NOTE DE SYNTHÈSE DE LA CONSULTATION-ÉCLAIR TORTIÈRE

Suite à la réunion du 01/12 avec l'équipe de Nantes Métropole sur le réaménagement du carrefour Pont de la Tortière / Boulevard des Belges / Rue Félix Lemoine, Place au Vélo adresse un avis suite à consultation de la commission aménagement et des usagers.

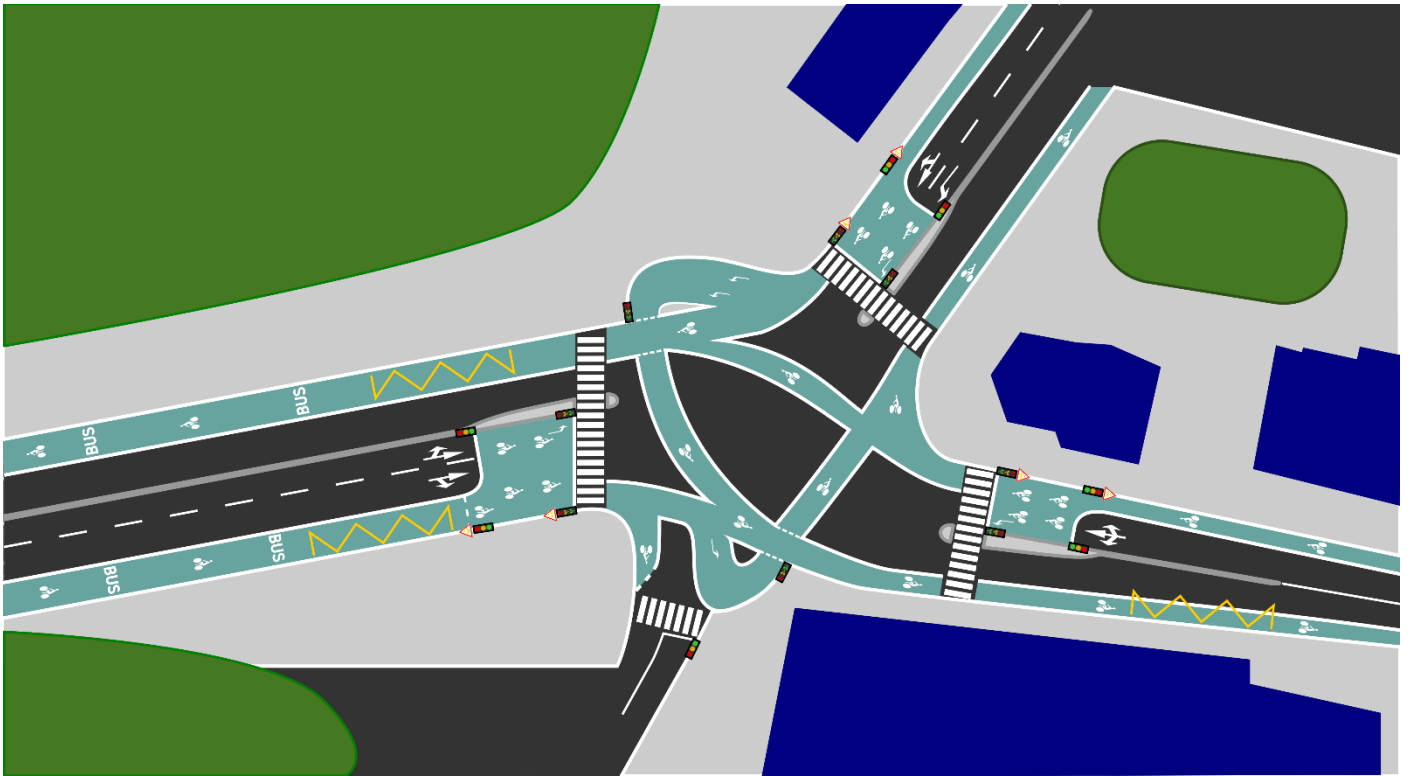
Inspiré d'un dispositif vu en Allemagne ou en Hollande, il s'agit d'avoir un espace de stockage pour les cyclistes ne pouvant pas effectuer une manœuvre de tourne-à-gauche directement au feu vert (à cause du flux important de motorisés en général). Au feu vert, le premier temps consiste pour ces cyclistes à rejoindre une zone de stockage située sur leur droite et leur permettant de se positionner dans l'axe de la rue qu'ils veulent rejoindre. Le deuxième temps permet à ces cyclistes de traverser le carrefour via une phase de feu distincte qui assure que le carrefour est libre.

Le passage des cyclistes venant du Pont de la Tortière et se dirigeant vers Lemoine et venant de Lemoine et se dirigeant vers Belges se fait dans le même temps que la traversée piétonne du Boulevard des Belges et du pont de la Tortière. A l'intersection des trajectoires des cyclistes, une priorité à droite s'applique.

Sur toutes les branches du carrefour, les sas sont profonds de 6 à 10m et permettent aux cyclistes arrivant au feu rouge de se positionner très facilement sur la voie de gauche depuis la bande cyclable ou la voie de bus partagée. Les cyclistes disposent d'un feu dédié en bout de sas, de la taille d'un répétiteur, de même, les motorisés disposent d'un feu dédié (taille et hauteur classique) situé à l'entrée du sas, pour s'assurer qu'ils s'arrêtent avant la ligne du sas et non dans le sas. (à minima, les cyclistes disposent d'un feu anticipateur pour pouvoir traverser le carrefour avant que la circulation motorisée démarre.

La trajectoire des principales traversées est matérialisée de façon continue et visible dans une couleur différenciée du bitume, donnant ainsi une bonne vision aux usagers les moins aguerris de la trajectoire à prendre. Les trajectoires les plus importantes sont Tortière / Belges (dans les deux sens), Tortière / Lemoine, Lemoine / Belges.

L'idée est **schématisée** sur le schéma ci-dessous :
